改善箇所説明図

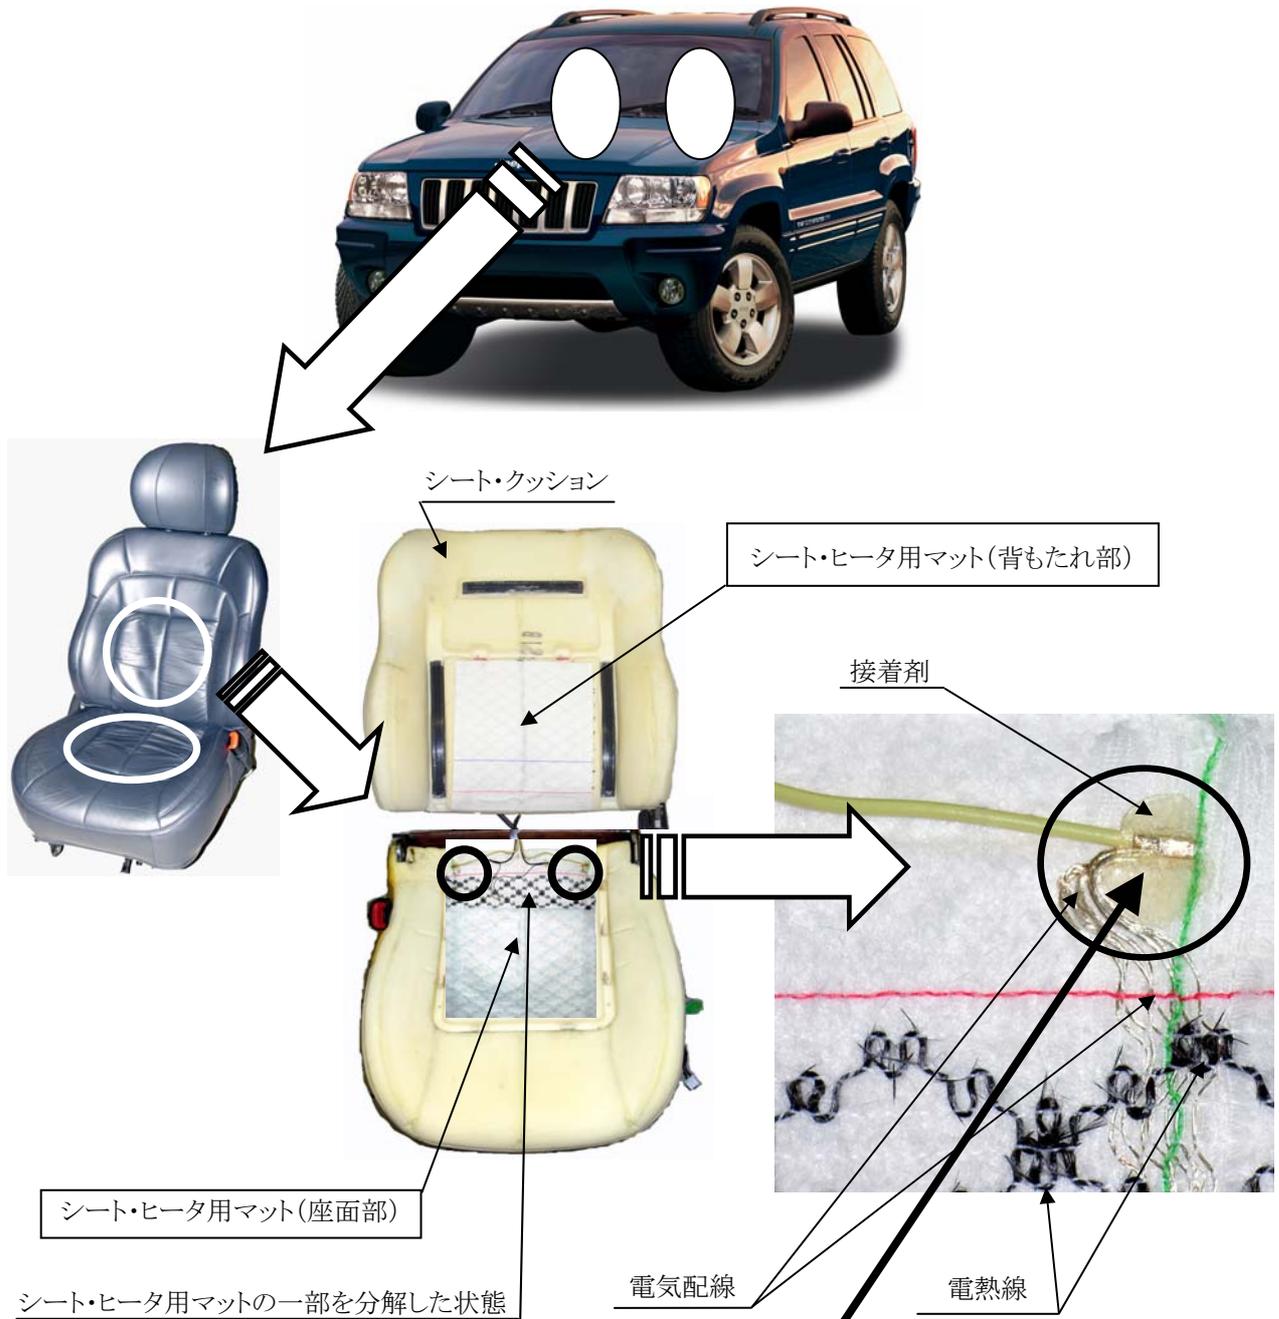
基準不適合発生箇所

運転者席および助手席のシート・ヒータにおいて、ヒータ用マットに配線を固定している接着剤の耐熱性が不十分のため、当該接着剤が熱により劣化し、配線が当該マットから剥れるものがある。そのため、剥がれた配線が電熱線と接触し、電熱線が異常過熱することがあり、最悪の場合、車両火災に至るおそれがある。

全車両、運転者席および助手席のヒータ用マットを対策品と交換する。

識別 : 運転席シート取付けボルト頭部に黄色ペイントを塗布する。
